„Rekonstrukce budovy na ulici Praskova čp. 411, Opava“

VYSVĚTLENÍ, ZMĚNA NEBO DOPLNĚNÍ ZADÁVACÍ DOKUMENTACE

Vysvětlení zadávací dokumentace č. I ze dne 28. 5. 2021

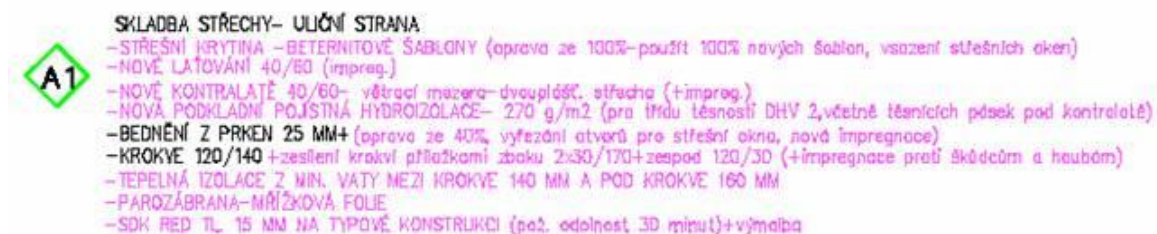
Nesoulad v poznámkách ke krytině uvedené v TECHNICKÉ ZPRÁVĚ, dále na výkresu 22 N STŘECHA – NOVÝ STAV a výkresu 33 N SKLADBY KONSTRUKCÍ **u skladeb označených A1 a A2**, kde je uvedeno „beternitová šablona“ ve formátu 300x300 mm s obloukem v rastrovaném povrchu, **jsou výše uvedeným vysvětlením zadavatele nahrazeny.**

Položka č. 403 v SOUPISE PRACÍ je v pořádku a výše uvedené vysvětlení nemá na tuto položku vliv.
